GEHCHECK MARKTPLATZ

Nach dem Ende der Renovierungsarbeiten ist es wieder möglich, den Marktplatz und seine Umgebung im vollen Umfang zu betreten.

FUSS e.V.

Ortsgruppe Lindau

Standort 1: Zugang zum Marktplatz über die Linggstraße

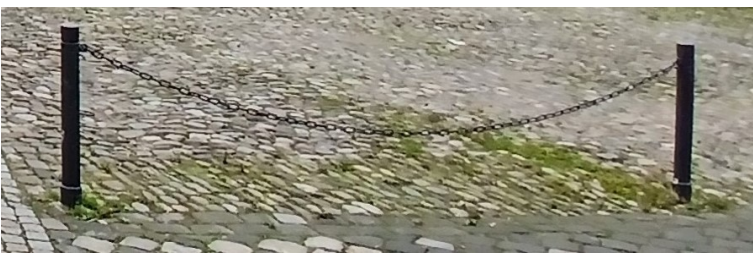
Das Verkehrszeichen 239 ist vorhanden und weist als „Gebotsschild“ auf die Fußgängerbereich hin. Örtliche Verkehrsbeobachtungen und Befragungen zeigen eindeutig, dass dieses Schild doch missachtet bzw. nicht wahrgenommen wird, weil es zu hoch an der anliegenden Fassade hängt (3,5 Meter über dem Boden).

Zusätzlich wirkt der vorhandene Fahrradabstellplatz am Restauranteingang als Begründung, um bis dahin zu fahren statt zu schieben.

Darüber hinaus ist das Kopfsteinpflaster sehr grob und beeinträchtigt die Barrierefreiheit für gehbehinderte Menschen (Rollator, Rollstuhl).

Um die Feuerwehzufahrt nicht zu behindern, könnte eine Teilabspernung durch Poller (mit oder ohne Ketten) bzw. Bügel (s.o. Beispielabbildungen) eingesetzt werden.

Zusätzlich sollte ein Piktogramm am Boden angebracht werden.

Das Verkehrszeichen 239 sollte tiefer aufgestellt werden, wie am Westeingang des Hafens (Ecke Hotel Bayerischer Hof) oder am Rüberplatz.

Ein Verkehrszeichen 254 (Fahrradfahren verboten) könnte aufgestellt werden.

Schlussendlich muss ein befahrbarer Weg für Rollator bzw. Rollstuhl geschaffen werden (siehe Beispielabbildung).
